Nº TIN: TIN-2026-001

Modelos Afetados:

NEOVOLT – WE-FUN**Descrição:**

FICHA LIGADA

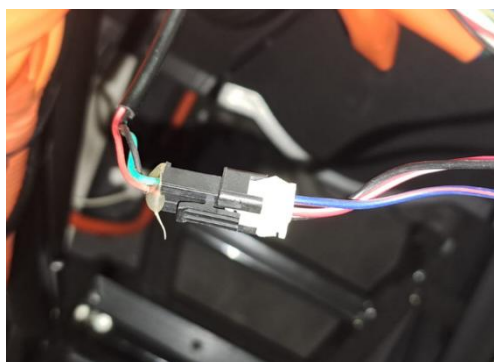
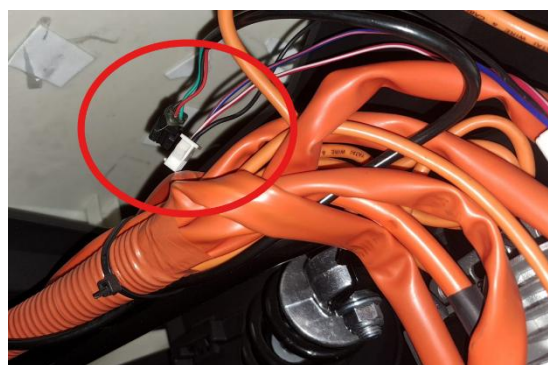
Solicita-se a desativação do sensor de velocidade instalado no eixo do pedaleiro.

Para o efeito, deverá ser removido o baú do banco para acesso ao sensor.

A presença deste sensor poderá originar falhas de leitura no sistema, podendo comprometer o correto funcionamento do veículo.

FICHA DESLIGADA
